Versterking Markermeerdijken

Nota van Beantwoording Zienswijzen

Oktober 2018

BIJLAGE BIJ DE BEANTWOORDINGSTABEL**Module 14 Uitdam dorp****1. Advies Deltacommissaris**

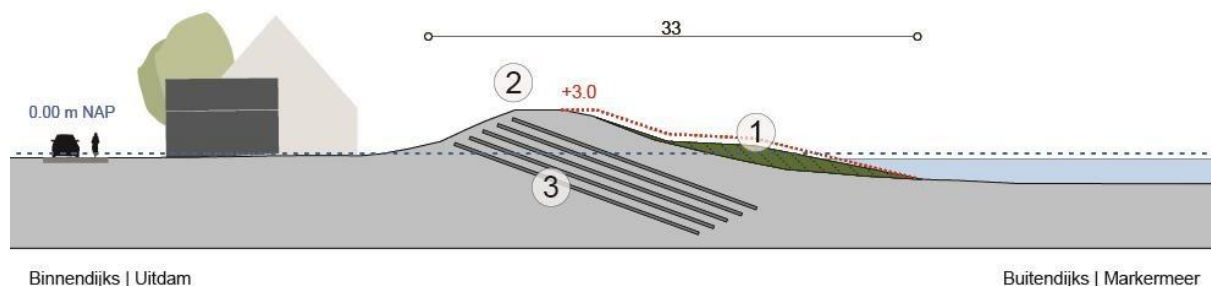
Indieners geven aan niet te kunnen beoordelen of plan voldoet aan het advies van de Deltacommissaris, omdat ze de uitwerking te globaal vinden.

Het advies van de Deltacommissaris is in onderstaand kader weergegeven:

Ik adviseer daarom om de dijk bij Uitdam te versterken zonder asverschuiving, met een buitenberm en met aanvullende constructieve elementen en dit nader uit te werken in het detail ontwerp, met als elementen:

2. Het gehele dijkprofiel wordt hersteld. Dit betekent dat zowel de binnenberm, kruin als buitenberm worden hersteld. De binnenberm wordt geherprofileerd. De kruin wordt over de gehele lengte van de module geëgaliseerd, waardoor de kruin afhankelijk van het huidige profiel iets hoger komt te liggen of juist iets lager komt te liggen. De buitenberm wordt geheel nieuw aangebracht. Tevens wordt een landschappelijk inpassing van de aansluitingen opgenomen.

3. Hier is de dijkvernageling weergegeven. Gebleken is dat er 5 lagen van nagels nodig zijn dat de nagels op circa 0,8 meter van elkaar geplaatst dienen te worden.

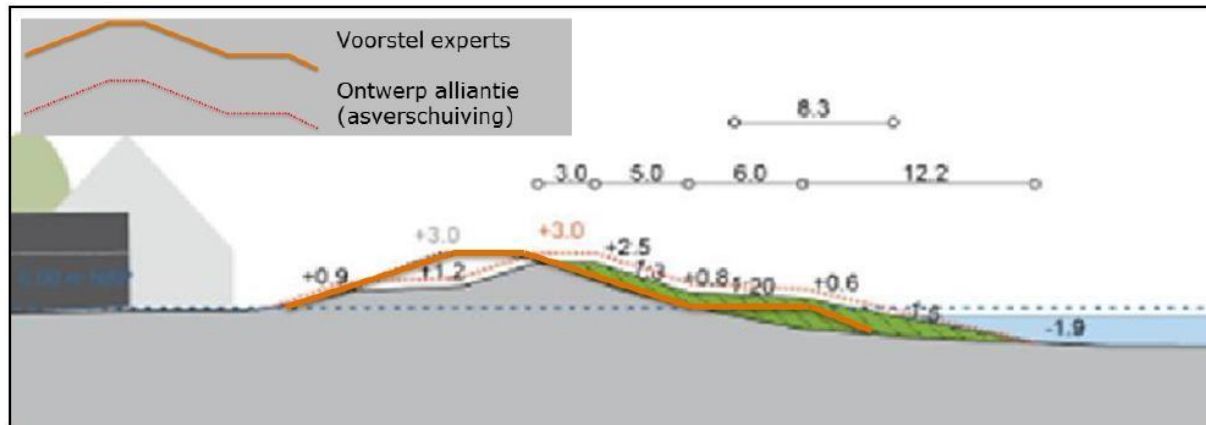
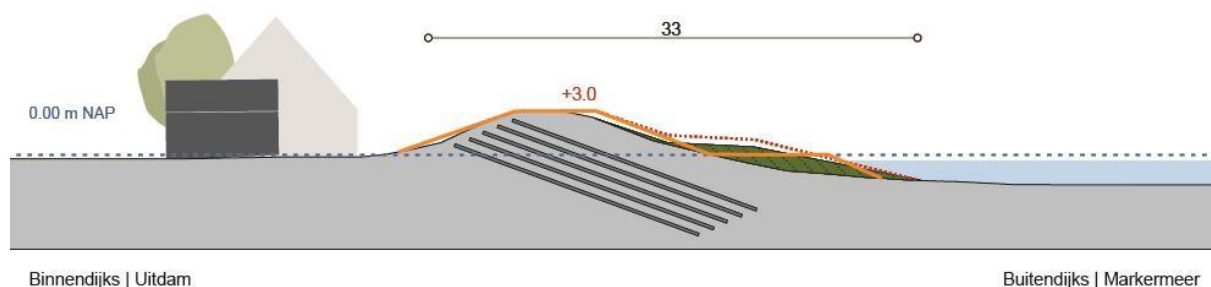
In diverse zienswijzen van inwoners van Uitdam wordt gerefereerd aan een tekening behorend bij het advies van de Deltacommissaris, bij dit advies behoort echter geen tekening. De indieners refereren aan een tekening die gebruikt is tijdens een overleg op 6 juni 2017 waarbij het vertrekpunt is gevisualiseerd. Hieronder is deze tekening weergegeven, deze tekening schetst een versterking zonder asverschuiving.

Wanneer de gekozen oplossing over het voorstel van de experts wordt geprojecteerd blijkt dat voldaan is aan het voorstel van de experts. De kruin blijft op de huidige locatie waardoor er geen asverschuiving nodig is, alleen de buitenberm wijkt enigszins af. Wanneer het profiel van de golfbrekende berm op de waterlijn wordt aangehouden, zou een kruinverhoging noodzakelijk zijn. Dit is onwenselijk. Voor de buitenberm is daarom het talud zodanig gekozen dat deze een optimale golfbrekende werking heeft, zodat kruinverhoging niet nodig is.
